Diagnostic Relatif à la Qualité d'Usage et à l'Accessibilité des personnes handicapées, aux ERP & IOP existants

Numéro de dossier : 1501 – 21
Date du repérage : 15/11/10
Heure d'arrivée : 13h
Durée du repérage : 5h

CENTRE SOCIO-CULTUREL MALRAUX – 1 montée Clares– 38560 JARRIE

Plan masse : repérage des places de stationnement adaptés initialement prévus

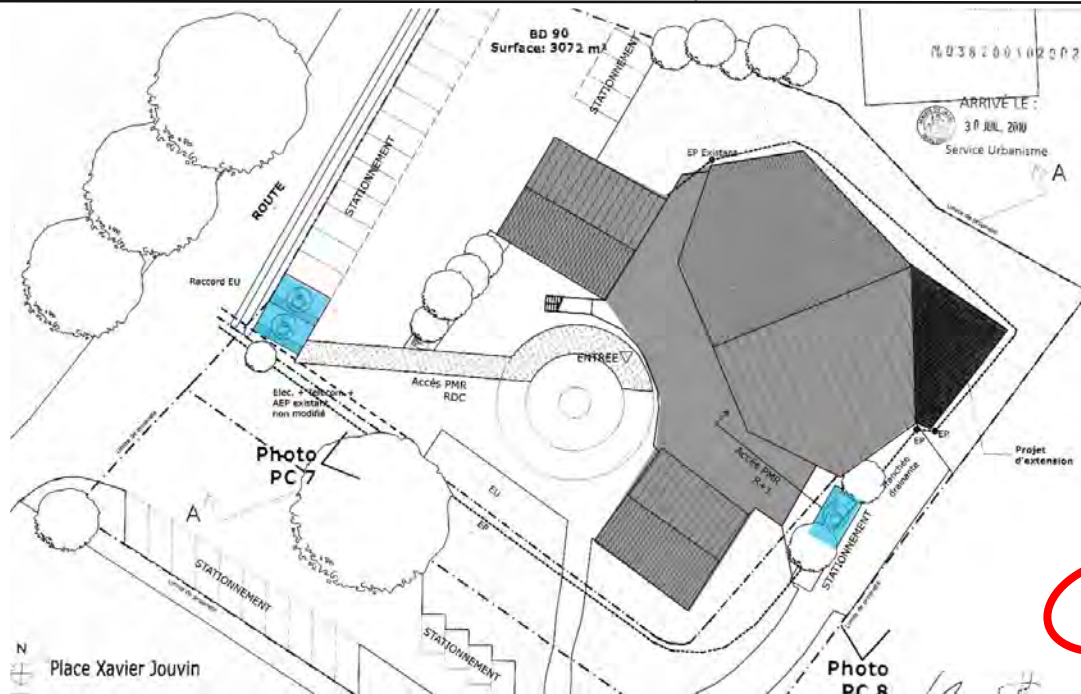
Les stationnements adaptés représentés sur le plan masse du permis de construire n'ont pas été réalisés. Il faut les implanter comme ils étaient initialement prévus. Il manque donc deux stationnements adaptés. Les zones de stationnements ne sont pas signalées par un panneau vertical.

Points négatifs : Il manque deux stationnements adaptés. Il manque de la signalétique de repérage des aires de stationnement.

Stationnement adapté réalisé et un manquant (en rouge)

Stationnement adapté manquant

Aires de stationnement existantes pas repérées par une signalisation verticale

Préconisation	Quantité	Prix
Stationnement adapté (compris repérage au sol, logo et panneau vertical)	2U	920,00
Panneau de signalisation des aires de parking	3U	450,00
TOTAL		1 370,00
TOTAL +10%		1 507,00

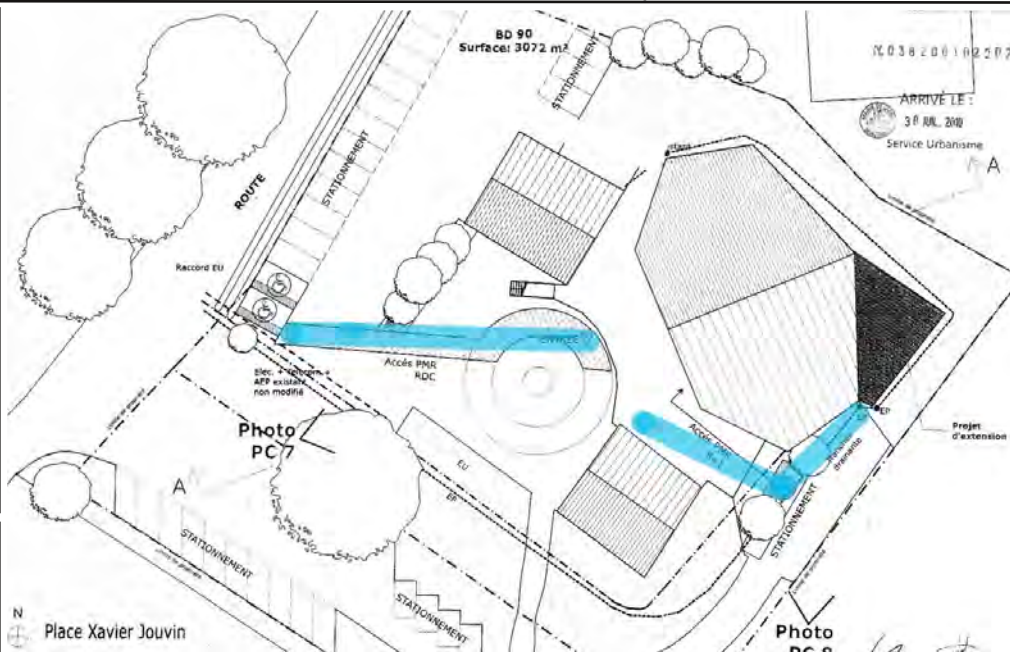
La circulation extérieure est difficile autour du centre culturel Malraux. En effet les trottoirs sont peu praticables, les cheminements qui mènent vers l'étage (salle polyvalente) sont inaccessibles (pente trop forte ou escaliers) ce qui oblige les personnes à mobilité réduite à prendre l'ascenseur ou à se garer à l'étage. L'installation d'une rampe aménagée spécialement pour ces usagers est très coûteuse à mettre en place.

Points négatifs : Il n'y a pas d'éclairage sur le parvis du RDC comme sur celui de l'étage. Le sol du parvis du RDC est pavé de façon concentrique, ce qui rend difficile le guidage des personnes mal-voyantes. Il faut donc refaire le parvis du RDC et mettre des éléments podotactiles contrastés de guidage.

Trottoir difficilement praticable

Pente inaccessible et difficilement praticable aux PMR

Aucun guidage vers les entrées

Eléments podotactiles contrastés à mettre dans les abords du bâtiment pour aider au guidage des personnes mal-voyantes.

Préconisation	Quantité	Prix
Refaire le parvis concentrique du RDC	405m ²	36 450,00
Élément podotactile contrasté type pavé ou rainure	79,2ml	1 980,00
Eclairage des parvis	1Ens	3 800,00
TOTAL		42 230,00
TOTAL +10%		46 453,00

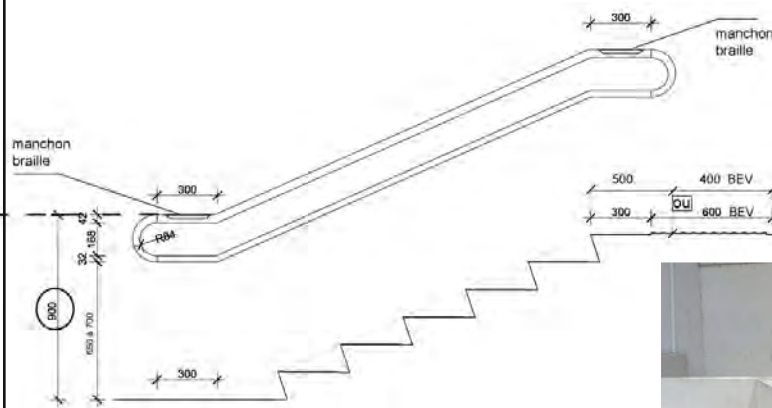
Points négatifs : L'escalier n'est pas repéré correctement. L'escalier ne présente qu'une seule main courante discontinue.

Il n'y a pas de bande d'éveil de vigilance

Escalier à repérer

L'irrégularité de la première marche sera rattrapée avec la reprise du parvis.

Mise en place d'une main courante double (à deux hauteurs différentes) de chaque côté de l'escalier. Le diamètre des mains courantes doit être compris entre 3,5 et 4,2cm. Ajout de manchon braille pour aider au repérage.

Préconisation	Quantité	Prix
Contraster la première et la dernière contremarche	8,4ml	252,00
Ajouter une bande d'éveil de vigilance au haut de l'escalier	2U	280,00
Mettre en place une main courante double de chaque côté de l'escalier	13,8ml	2 622,00
Pose de bandes antidérapantes contrastées sur chaque nez de marche	39,9ml	1 596,00
Ajout de manchon braille	4U	320,00
TOTAL		5 070,00
TOTAL +10%		5 577,00
